DRAWING REVIEW

审图常见问题解析

2024年12月 总第17期

《审图常见问题解析一月一答》2024年12月 总第17期

图1 某项目地下一层平面图(局部)

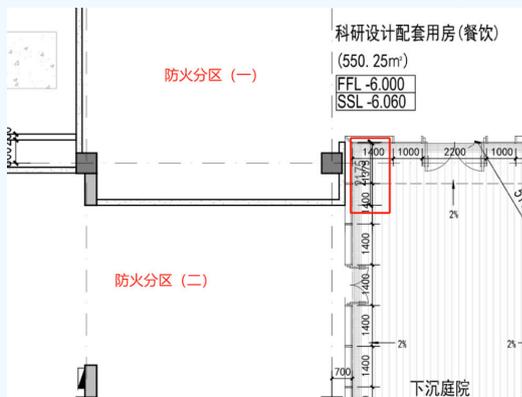
某项目地下一层两个防火分区之间的防火墙位于下沉庭院的内转角附近，设计人按《建筑设计防火规范》GB 50016-2014（2018年版）第6.1.3条，将防火墙两侧门窗洞口最近边缘的水平距离设计为2175mm，导致不满足《建筑设计防火规范》第6.1.4条“内转角两侧墙上的门、窗、洞口之间最近边缘的水平距离不应小于4.0m”及《建筑防火通用规范》GB 55037-2022第4.1.2条“建筑内横向应采用防火墙等划分防火分区，且防火分隔应保证火灾不会蔓延至相邻防火分区”的规定，如图1。

图纸标注了防火墙两侧窗洞口最近边缘的水平距离为2175mm，设计者可能认为该防火墙未设置在内转角处，门窗洞口最近边缘的水平距离满足2.0m即可，即满足《建筑设计防火规范》第6.1.3条规定。可实际情况为：两防火分区外墙呈90°相交，形成

图1 人防主要出入口楼梯地下一层平面图

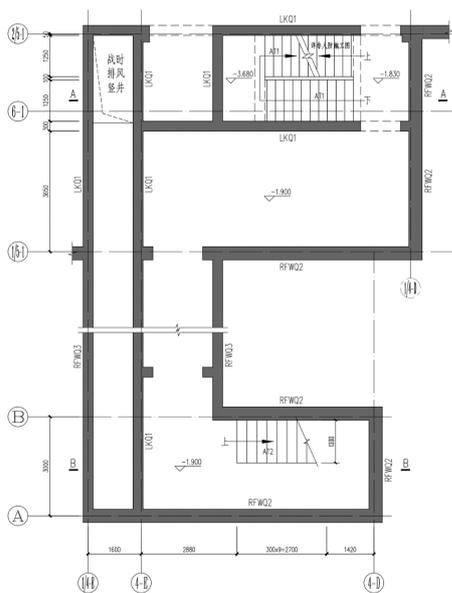
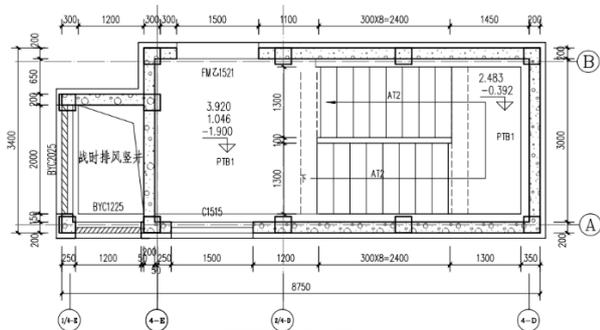
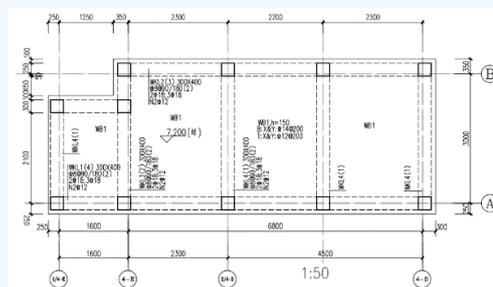
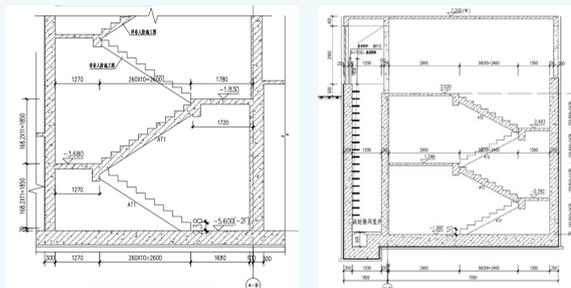
人防主要出入口楼梯地下一层平面图及A-A剖面图中,虽然楼梯及-1.90标高的通道四周墙体按人防墙设计,但-1.83标高以上的楼梯按非人防设计,在冲击波作用下破坏,残留物会阻塞-1.83标高以下的楼梯,人防主要出入口起不到应有的作用。

6-1轴的楼梯实际上是室外出入口通道的一部分,通道在-1.83标高处转换位置,因为楼梯上下连通,-1.83标高处实际为非人防区域,此情况与《人民防空工程常见技术问题及解释》(2023版)结构专业第26条“从防护单元主要出入口的防护密闭门出来后,至地面防倒塌棚架之间的路径上存在非人防区域时,是规范希望尽量避免的情况……”类似;尤为不利的是,此范围的通道无完整的顶板,对冲击波的阻挡作用有限,甚至连倒塌物的碎片都阻挡不了。本项目的人防主要出入口楼梯在-1.83标高处“平面位置改变”,也是规范希望尽量避免的。该做法存在方案性的问题。

方案一:北侧楼梯的地下一层通向首层的梯段取

消,地上楼梯保持原样;地下一层楼梯间设置完整的顶板,该顶板按人防通道顶板设计。若建筑疏散需要,可在其他合适位置布置地下一层到首层的楼梯间。

方案二:将A-B轴之间的人防楼梯直接通到人防层,并设通道与人防区域连接,避免与6-1轴处的普通楼梯合用。如果为了减少交通面积,楼梯在-1.83标高以下可以合用,-1.83标高以上可将非人防楼梯转移至其他位置,人防楼梯则在原位直接出室外,同时设防倒塌棚架。应注意的是人防楼梯出地面后,上部不应再有楼梯,出地面后的外墙不应设置混凝土墙,应设置水平的防倒塌棚架。

图1 地下一层给排水平面图

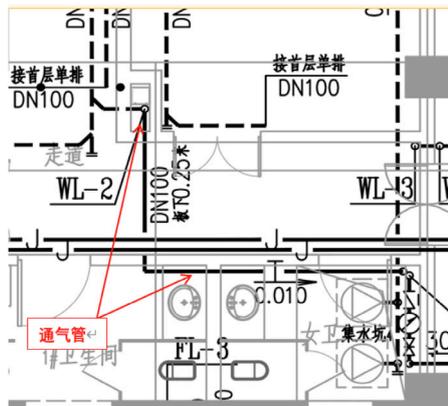
某新建住宅地下一层设有生活污水集水坑,污水集水坑设有通气管道,通气管道与地上楼层卫生间排水立管底部直接连接(见图1)。

本项目地下一层的集水坑通气管道与排水立管底部直接连通,上部污水会通过通气管道部分流入集水池,造成通气管道接纳污水,上部污水在底部汇集时产生的压力波动通过通气管道影响到集水池连通的排水管道(或卫生器具)水封,也会导致生活污水

集水池通气管不畅通,生活污水集水池臭味无法正常排除,进而影响地下室环境,特别是立管或外排管道堵塞等事故状态下影响更明显。

本项目地下一层的集水坑通气管道可以直通室外,或者与其他通气管道连通。

图1 5#住宅楼地下一层采暖平面图(局部)

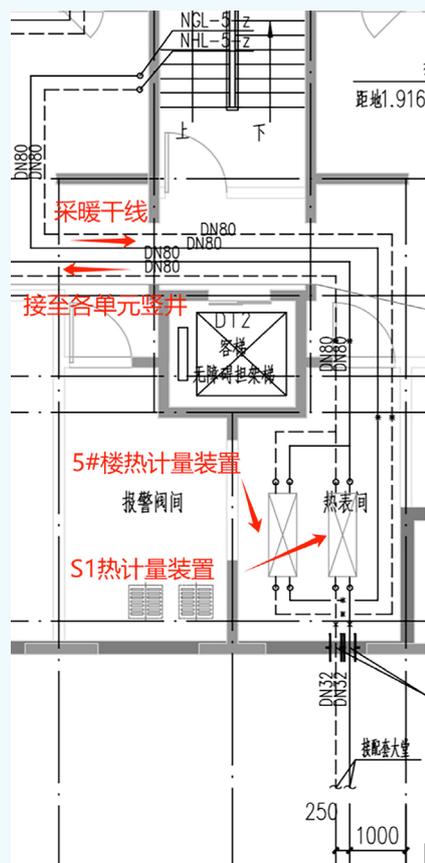
某二类居住用地项目,包含8栋住宅楼、2栋配套楼及地下车库,住宅楼均为多层建筑。采暖热源由空气源热泵提供热水,机房设在地下室内,为集中连续供暖,住宅楼及S1#配套楼采用低温热水地面辐射供暖系统。住宅楼均在地下一层设热表间,其中S1#配套楼的热计量装置设在相邻的5#住宅楼内,见图1。S1#配套楼与5#住宅楼的热计量装置串接,则5#住宅楼的热量表设置不满足其“作为该建筑物供热量结算点”的规定。

方便查表，减小热表的累积误差。楼内住户则按户进行热量分摊。本项目S1#配套楼热量表与5#住宅楼串接，5#住宅楼的热量表计入了S1#配套楼的用热量。若采用两块表的差值对5#楼的计量进行分摊计算，则存在一定的误差，也不便于日后的使用管理。若管理不到位，直接按5#住宅楼热表进行热量分摊，则存在重复收费，额外增加了5#楼住户的费用。

调整热计量装置与干线的连接，5#住宅楼与S1#配套楼并联接至采暖干线，对两栋楼分别进行热计量。

图1 地下二层通风平面图(局部)

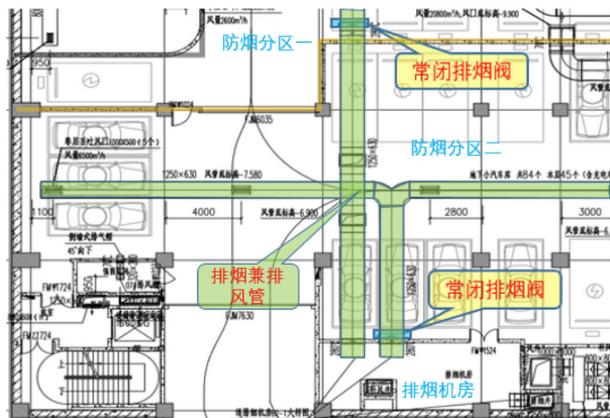
本项目为多功用地项目，总建筑面积18980m²，建筑功能地上为二层商业，地下三层为商业及车库。绿色建筑目标为三星级。地下车库采用机械排风与排烟合用风机及风口。风管出排烟机房处设置280℃排烟防火阀，一个排烟系统负担不同防烟分区的排烟支管上设常闭排烟阀。见图1、图2。

统。排风主管设常闭排烟阀,无法实现以上绿建控制项要求。

将常闭排烟阀改为常开排烟阀,或在常闭排烟阀前增加排风支管,设置单层百叶风口满足车库排风要求。

图2 地下储藏室表箱系统图

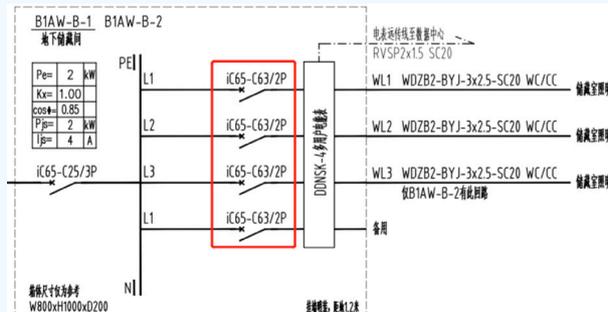
设剩余电流动作保护电器(以下简称RCD)作为附加保护(见图2),不满足《建筑电气与智能化通用规范》GB 55024-2022第4.6.5条第2款规定。各住宅楼问题同。

本项目住宅楼地下储藏室照明插座合用配电支路,配电箱对应出线回路未装设剩余电流动作保护电器,违反《建筑电气与智能化通用规范》第4.6.5条第2款的要求。

设计人员应在地下储藏室表箱B1AW-B-1.2系统图出线回路设置RCD,以满足《建筑电气与智能化通用规范》第4.6.5条第2款的要求。

图1 3#住宅楼地下一层左侧单元照明平面图

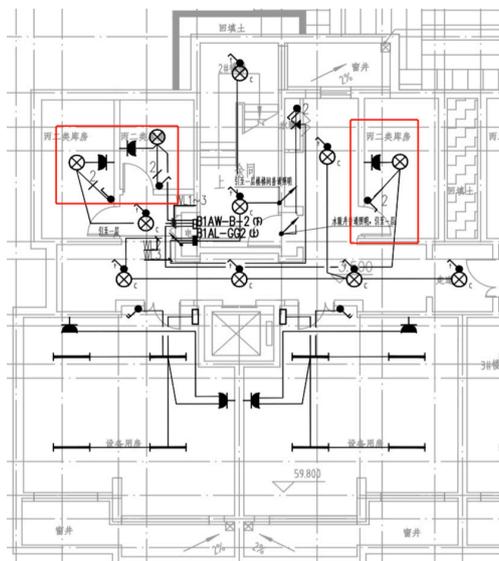
3#住宅楼地下一层库房内照明插座合用支路(见图1),B1AW-B-1.2配电回路未

图1 地层剖面图

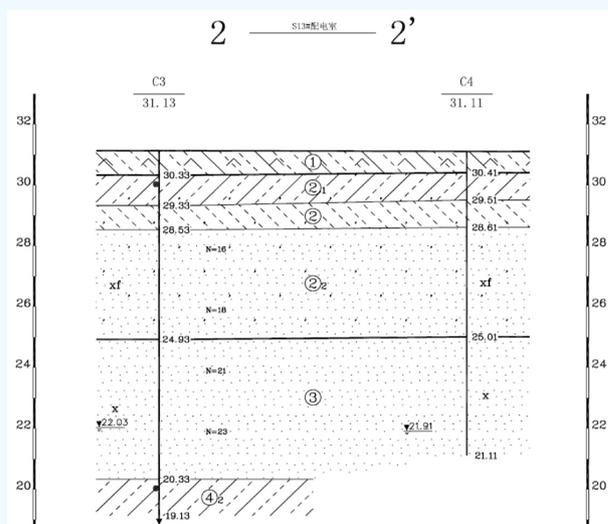
问题1:建议选择细砂③层为桩端持力层,但是在“地层岩性及土的物理力学性质综合统计表”中未提供细砂③层的“桩的极限端阻力标准值”参数,无法满足地基处理设计计算所需。

问题2:建议选择细砂④层为桩端持力层,但是根

据S13#配电室位置的地层剖面图显示,该范围内勘探孔深度仅为10~12m,勘探深度范围内未揭露细砂④层,故选择细砂④层作为桩端持力层依据不足。

根据上述情况,结合地层特点,勘察单位应补充提供细砂③层的“桩的极限端阻力标准值”参数建议值。考虑到配电室基础埋深不大,若采用CFG桩进行地基处理时,一般情况下可建议选用细砂③层为桩端持力层,当设计桩端进入细砂③层足够深度时,仍无法满足地基处理设计要求,可通过加大桩径、减小桩距等方式来调整设计方案。

根据项目实际情况,建议勘察单位与设计单位进行沟通确认上部荷载的大小,特殊情况下如采取上述各种措施后仍不满足地基处理设计要求,确有选取细砂④层为桩端持力层的必要时,应对配电室进行补勘工作,补勘钻孔的数量及深度均应满足现行勘察规范中的相关要求,且全部补勘钻孔均应揭露细砂④层,并达到满足地基变形计算要求的孔深。

图2 地下人防平面图局部

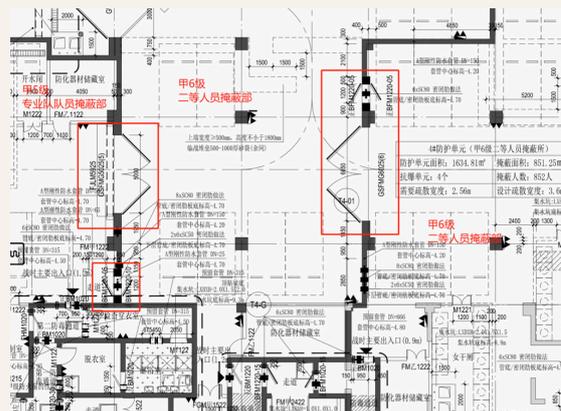
本项目人防工程包含4个防护单元，存在甲5级、甲6级两种抗力级别的人防防护单元，按照平时使用功能，单元之间需要平时连通；根据《平战结合人民防空工程设计规范》第3.2.2条第2款“相邻防护单元之间需要设战时连通口”的规定，本项目需要分别设置战时连通口和平时连通口。对于战时连通口，两抗力级别为甲6级的防护单元相邻时，其防护密闭门设计压力值为0.05MPa，人防门为BFM1120-05；两相邻防护单元一侧为甲5级，另一侧为甲6级处，其防护密闭门设计压力值甲6级一侧为0.10MPa，甲5级一侧为0.05MPa，人防门分别为BFM1120-10、BFM1120-05。对于平时连通口可只设一道正反双向受力防护密闭门，两相邻防护单元的抗力级别同为甲6级处，其防护密闭门设计压力值按相应抗力级别，人防门为GSFMG6025(6)；两相邻

防护单元一侧为甲5级，另一侧为甲6级处，其双向受力防护密闭门按甲5级要求设置，人防门为GSFMG6025(5)，且该人防门开向低抗力防护单元一侧。本项目按规范要求完成了人防工程防护单元连通口的设计(见图2)。

图1 人防1#主要出入口正常照明(平时)

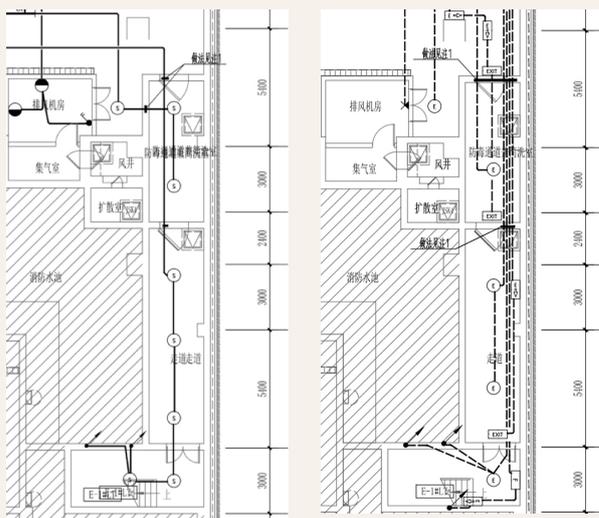
(1) 图1中战时主要出入口的防护密闭门外直至地面的通道照明电源,由防护单元内人防电源箱供电,并对非防护区的灯具设置单独供电回路。既满足《平战结合人民防空工程设计规范》第7.5.23条、7.5.24条的规定,亦满足《人民防空地下室设计规范》第7.5.16条的规定,有利于避免战时共用回路时,防护区外的照明灯具受冲击波作用,发生短路而影响到防护区内的照明。

图3 中风化基岩顶板标高等值线图

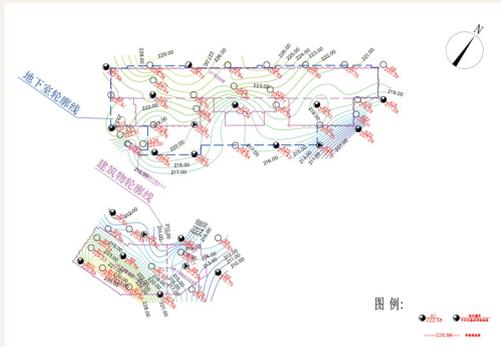
3)场地下伏基岩面起伏较大,且分布有溶洞,绘制了中风化基岩顶板标高等值线图(详见图3)。根据委托单位提供的设计条件、地层情况,建议拟建建筑物采用桩(墩)基础,以中风化石灰岩④层作为桩端持力层时,建议桩端全断面进入持力层不低于1.0m且不低于1倍桩径。对桩端以下尚有一定埋深的岩溶洞隙,若顶板厚度不满足建筑基础稳定性要求时,建议采用桩基础进行穿越,以溶洞底部稳定基岩作为基础持力层。施工中应对照工程地质剖面持力

本项目勘察过程中,重点查明了溶洞发育情况、溶洞大小及其顶板厚度,绘制了中风化基岩顶板标高等值线图,并对拟建建筑物桩基桩端持力层即④层中风化石灰岩的选择提出建议。
